近鉄四日市駅バスターミナル検討部会

第9回検討部会資料

第 9 回近鉄四日市駅バスターミナル検討部会事項書

第 8 回近鉄四日市駅バスターミナル検討部会からの変更点について

表 第8回バスタ検討部会提示案からの新旧対応表

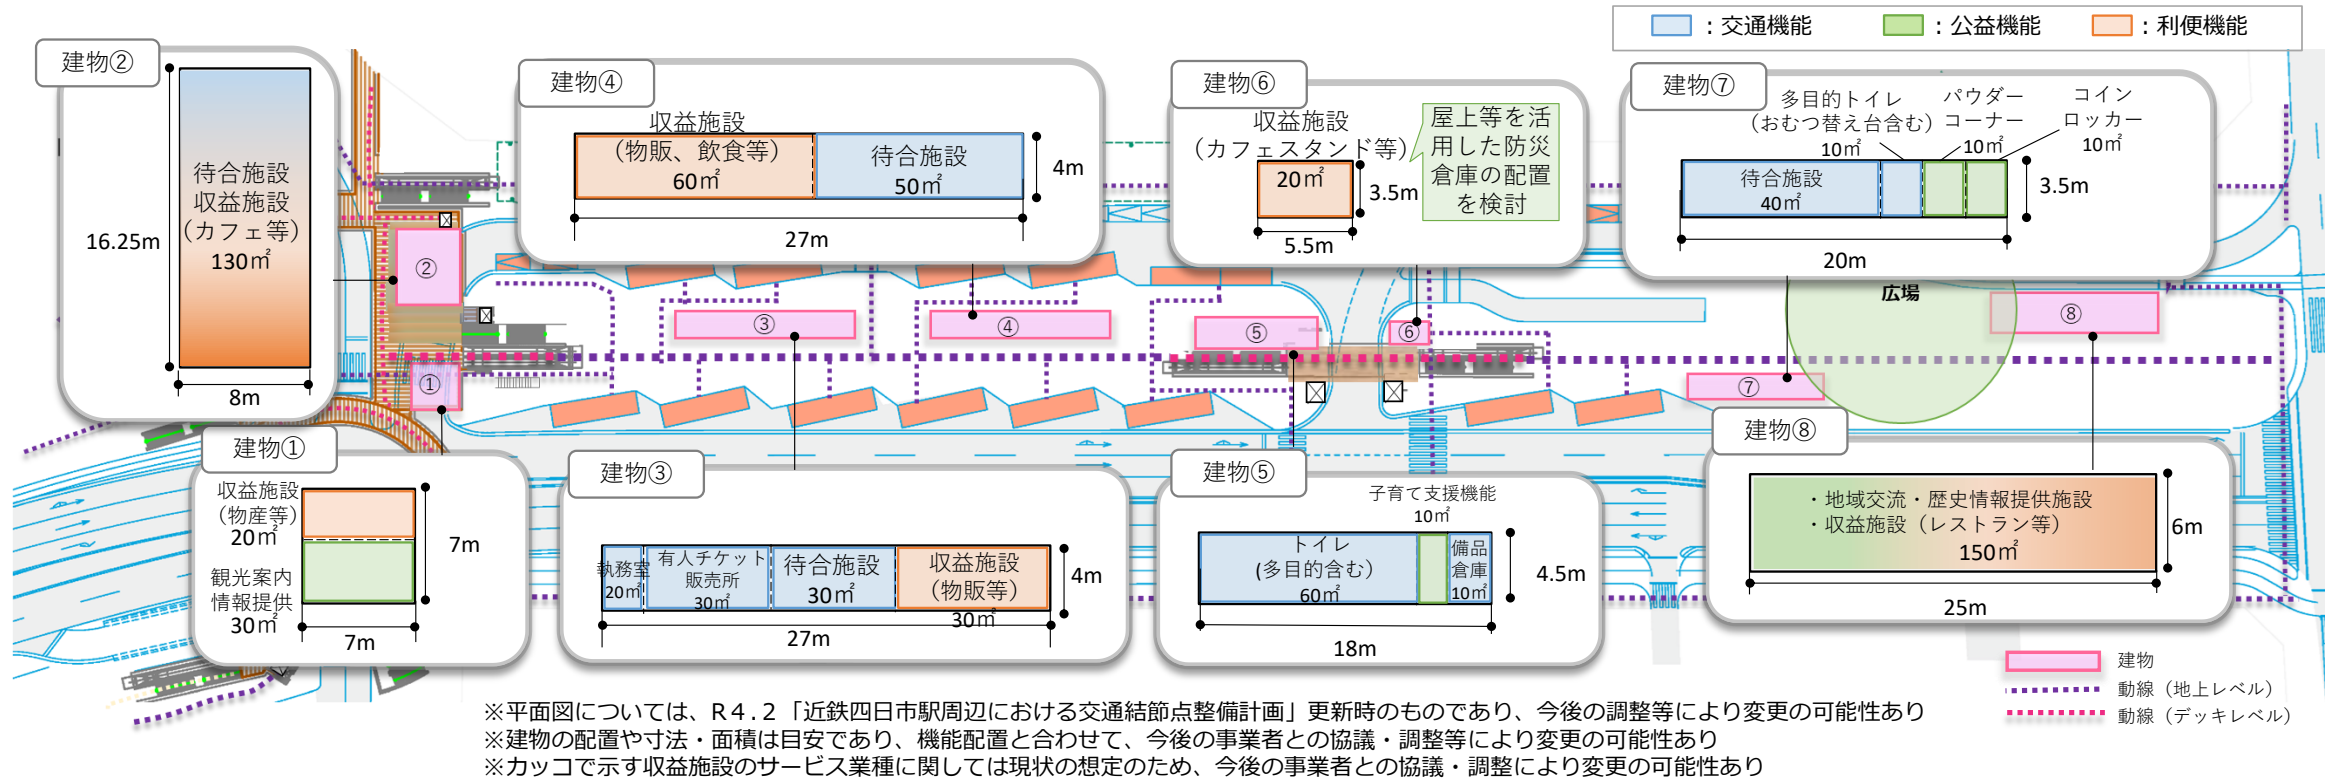
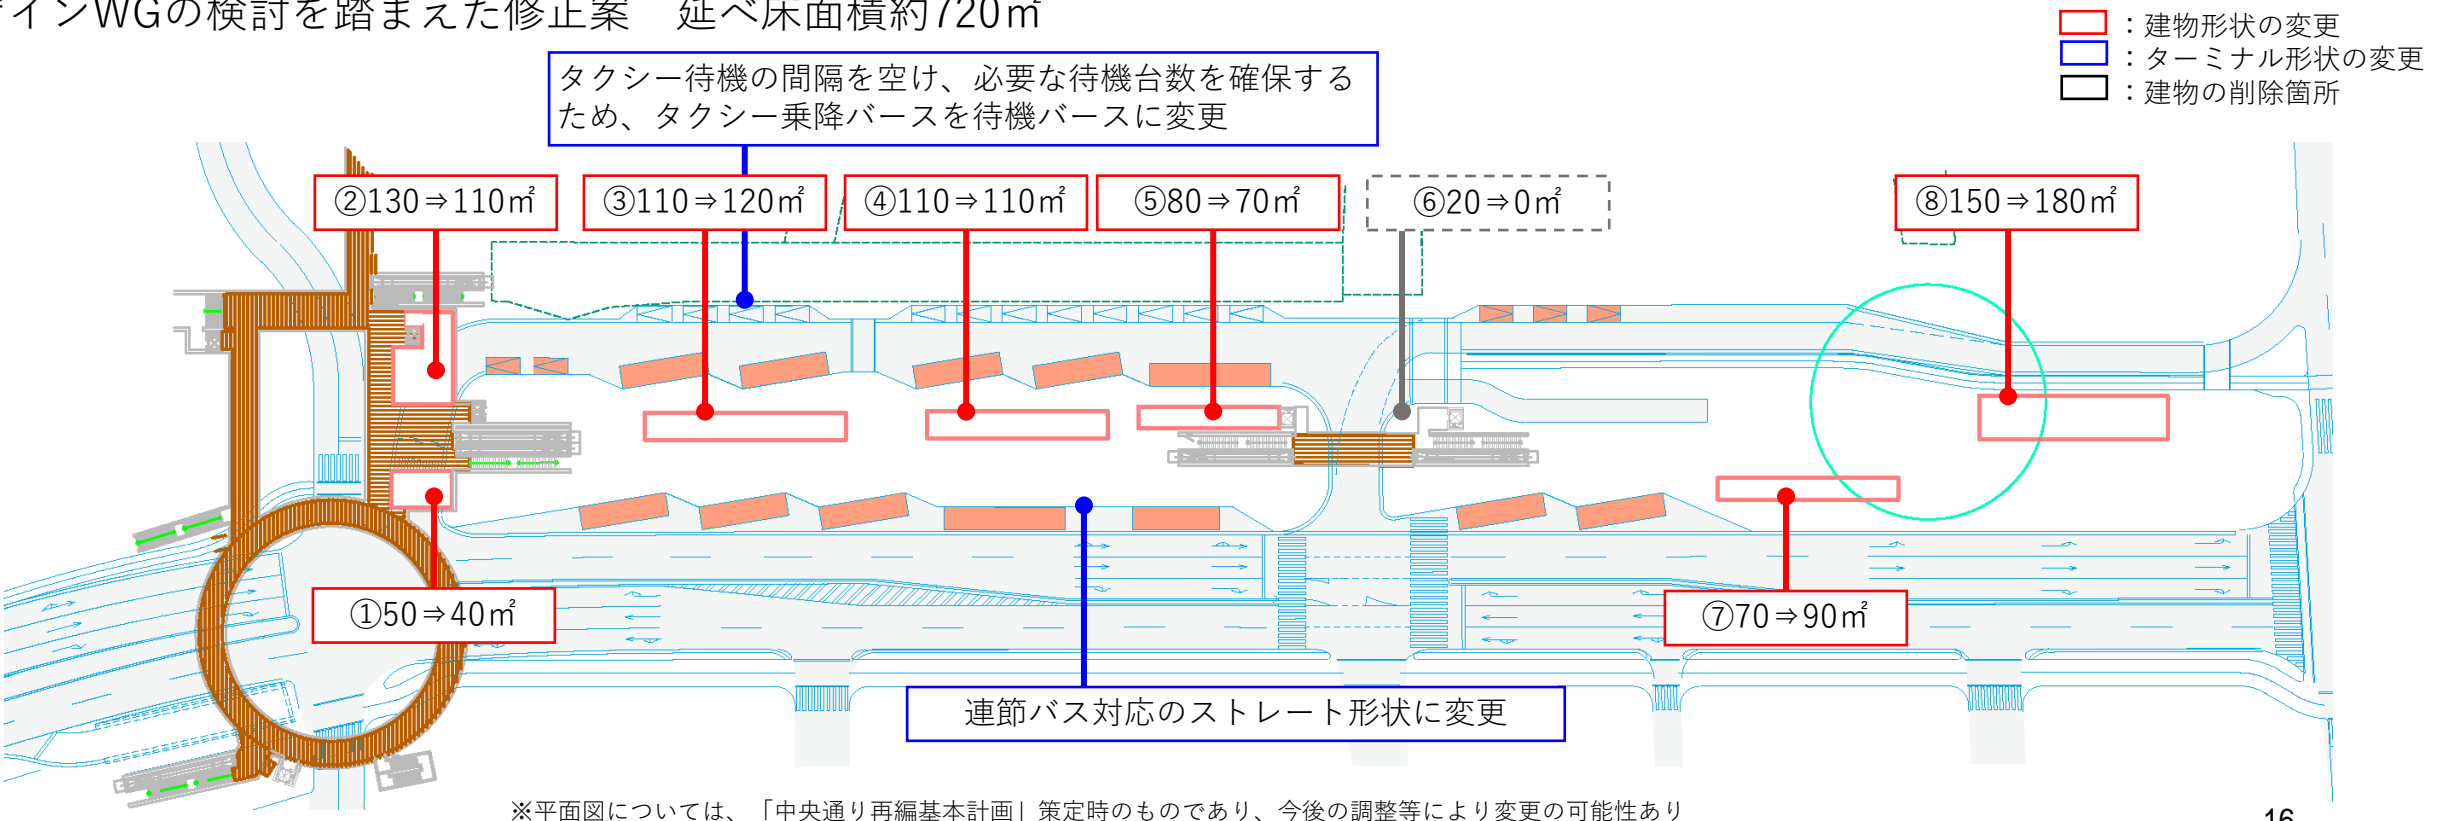
◆ 第8回バスタ検討部会で提示した施設配置案から、デザインWGの検討内容を反映した更新案について新旧対応状況を示す。

変更後「施設最大案」モデルプラン

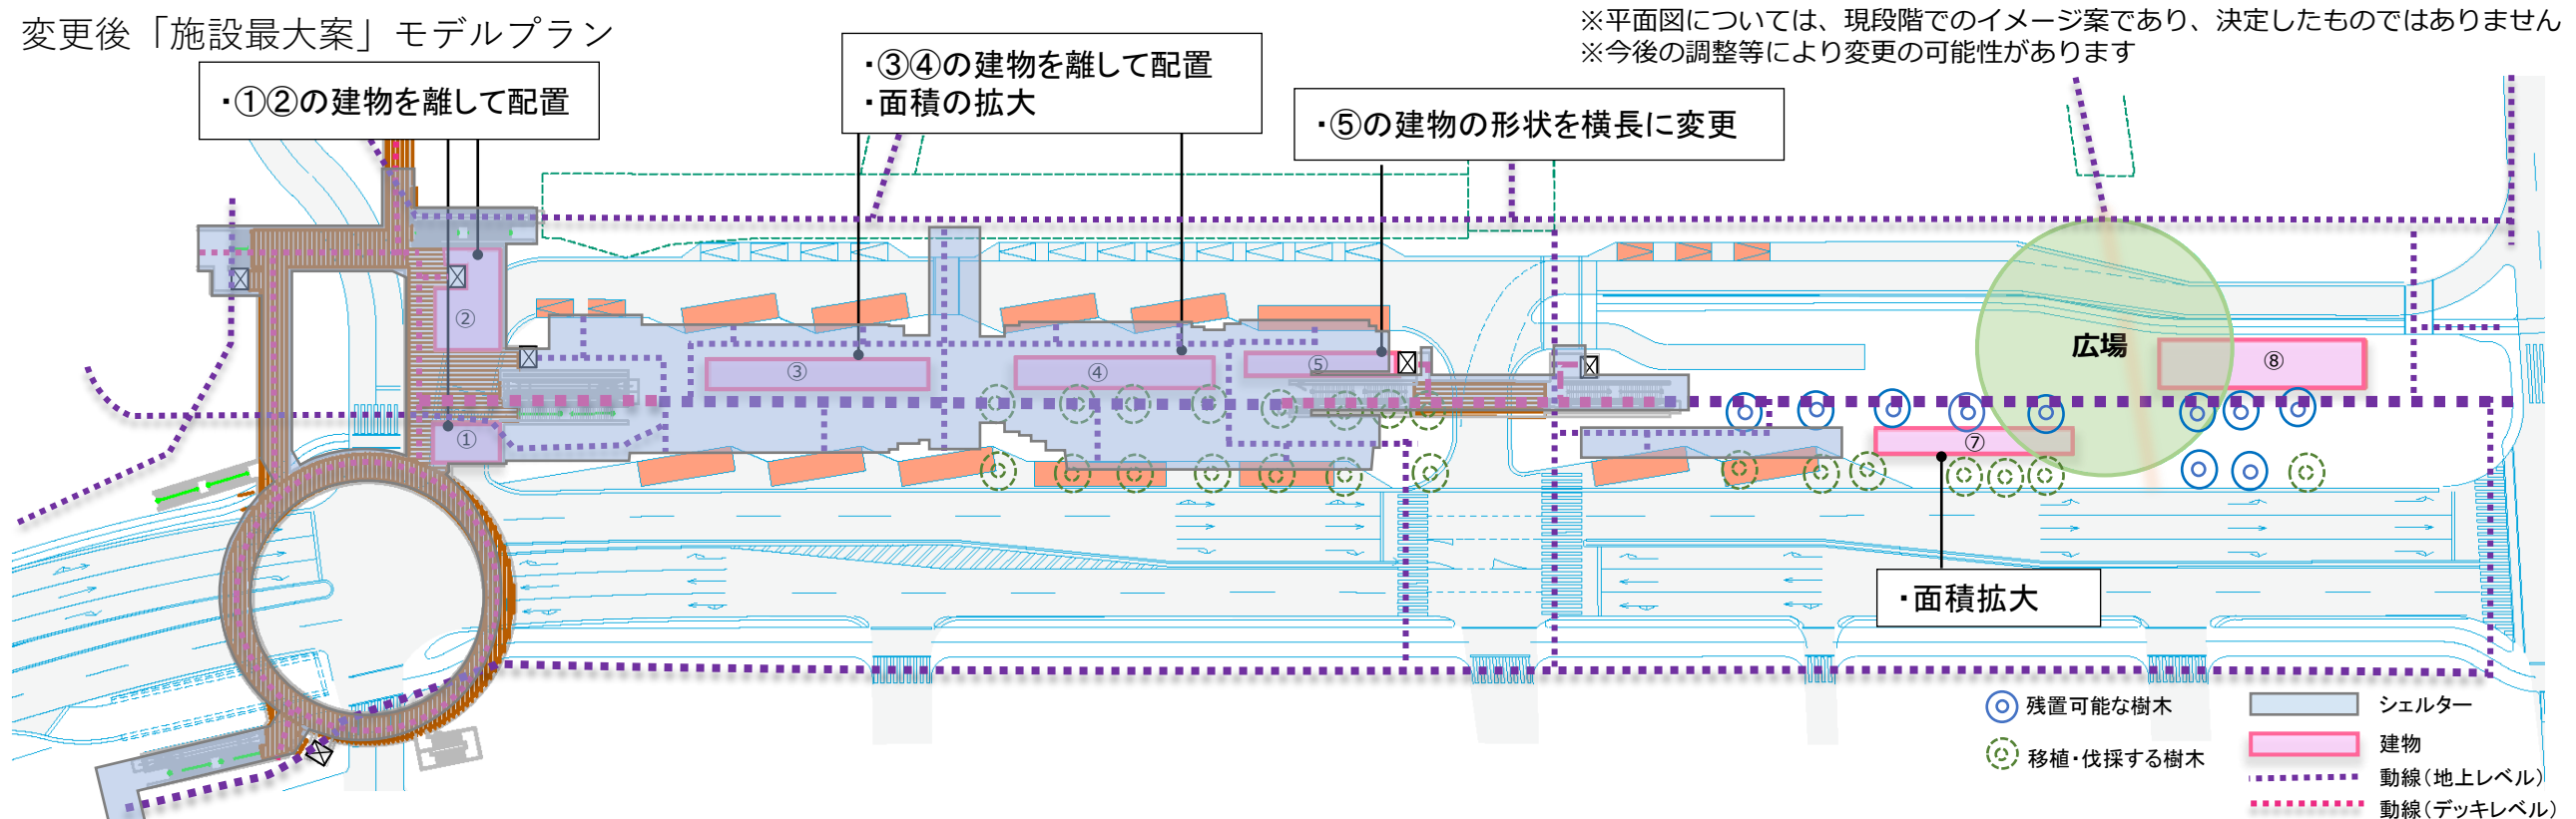
建物番号							
		①	②	③	④	⑤	⑥	⑦	⑧
建物配置の基本目的		・近鉄四日市駅から接続する位置関係から玄関口となる機能を確保する。	・主たる交通機能が集約される西島平面部へのターミナル機能を確保する。	・西島平面部におけるターミナル機能を補完する。	-	-	・高速バス利用者のための主たるターミナル機能を確保する。	・広場空間と連携した機能、ガーデンエリアとの連続性を確保する。	
これまでの「施設最大案」との配置・形状の変更点		・駅から円形デッキやターミナル平面部との十分な動線確保のため、①②の離隔を取り、階段・エスカレーター付近の空間を確保する。	・商店街側からの動線が合流する箇所となるため、歩行者の通行を阻害しないよう、③④の建物の離隔をとった配置とする。 ・主たるターミナル機能の配置場所となるため、十分な面積を確保する。	・ターミナル内の見通しの確保と、車両からの視認性確保の観点から、形状を横長にする。	-	-	・高速バス利用者のためのターミナル機能の配置場所となるため、十分な面積を確保する。	-	
上記変更に伴う各施設の面積変更	変更前	180㎡		100㎡	80㎡	100㎡	60㎡	50㎡	150㎡
	変更後	40㎡	110㎡	120㎡	110㎡	70㎡	0㎡	90㎡	180㎡
